Keuringsverslag van een elektrische laagspanning- en zeer lage spanningsinstallatie

NIET CONFORM

Straatnaam Elewijtsesteenweg
Huisnummer 101
Busnummer
Postcode 1980
Gemeente Zemst
Land België

Controlebezoek van een oude huishoudelijke elektrische installatie van een wooneenheid bij verkoop op vraag van de verkoper volgens (KB 08/09/2019) - AREI Boek 1- 8.4.2. en 8.2.1. en 4.2.4.3.

Eendraadschema
Elewiltse Steenweg, 101, 1980 Zemst (Eppegem)
24/03/2026
[Redacted]

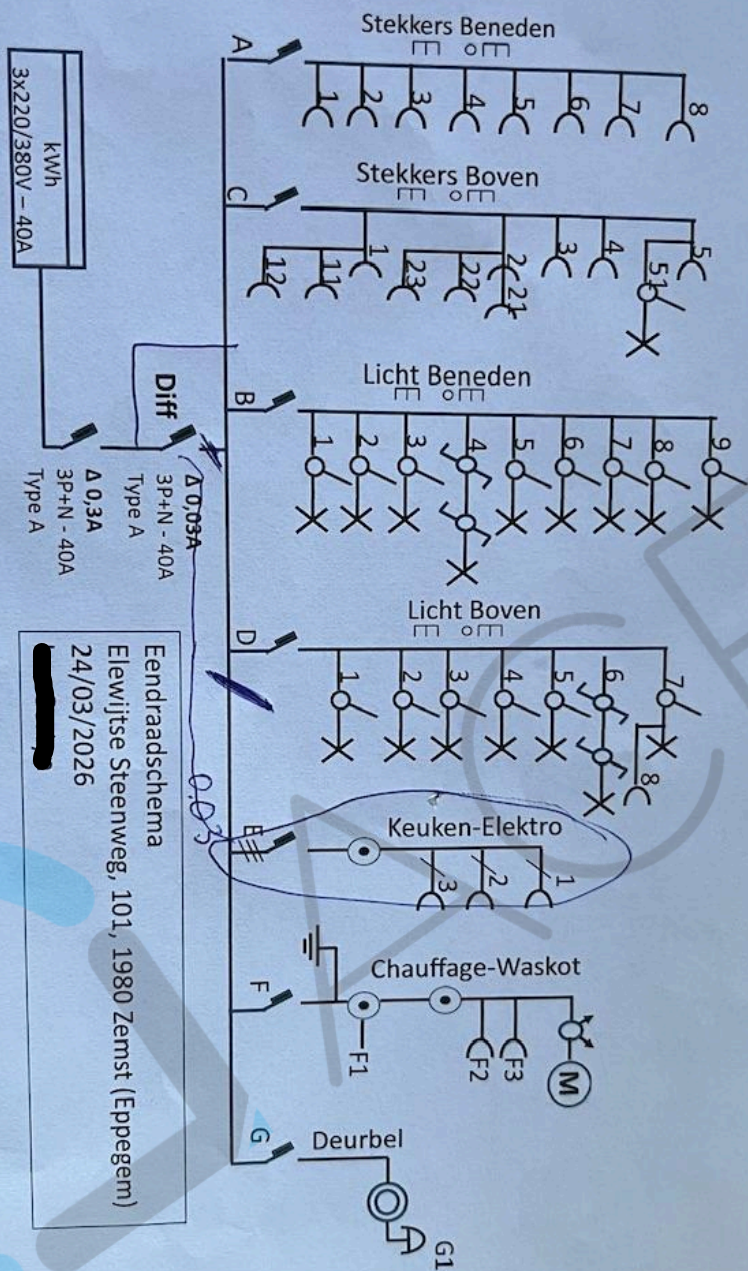
I1.02 Eéndraadschema van de installatie komt niet overeen met de werkelijkheid. (Boek 1 Afdeling 2.12 - 2.13 en 3.1.2)

Situatieschema (Bovenverdieping-Zolder)
 Elewijtse Steenweg, 101, 1980 Zemst (Eppegem)
 24/03/2026

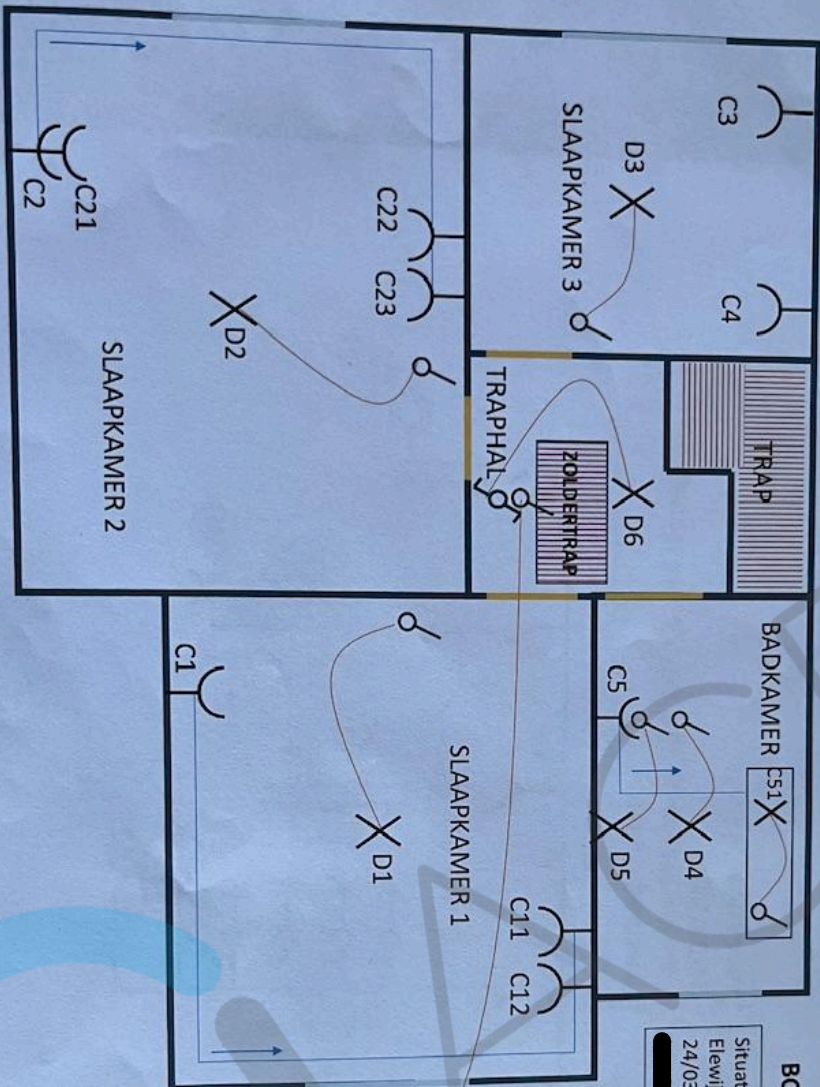
I1.04 Situatieschema van de installatie komt niet overeen met de werkelijkheid. (Boek 1 Afdeling 2.12 - 2.13 en 3.1.2)
